NOUVELLE CONCEPTION DU GALET TENDEUR 55443

INFORMATION TECHNIQUE N° 1027

Image 1: 55443 - Ancienne version

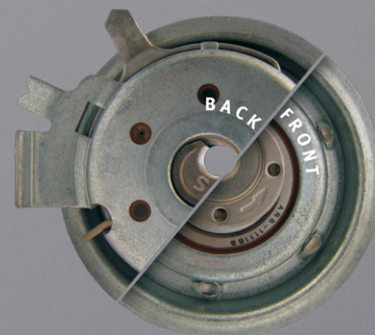
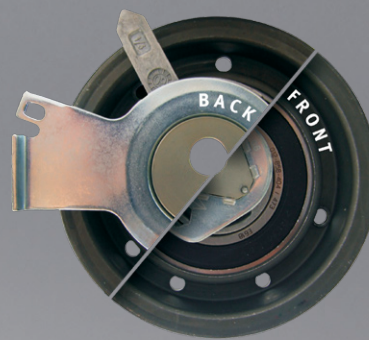
Dans le cadre du développement continu dont bénéficient nos produits, nous avons apporté une modification à la conception du galet tendeur 55443.

L'outillage spécifique (réf. OE T10020) auparavant nécessaire pour faire tourner l'excentrique n'est plus requis.

A la place, vous pouvez utiliser une clé.

Cette Info Technique permet de distinguer les différences visuelles existant entre les deux versions sur les faces avant (Front) et arrière (Back) des deux galets tendeurs.

Pendant la phase de transition, il est possible de rencontrer indifféremment les deux versions.

Les deux versions respectent les spécifications techniques et peuvent être utilisées sans restriction sur les véhicules énumérés ci-dessus.
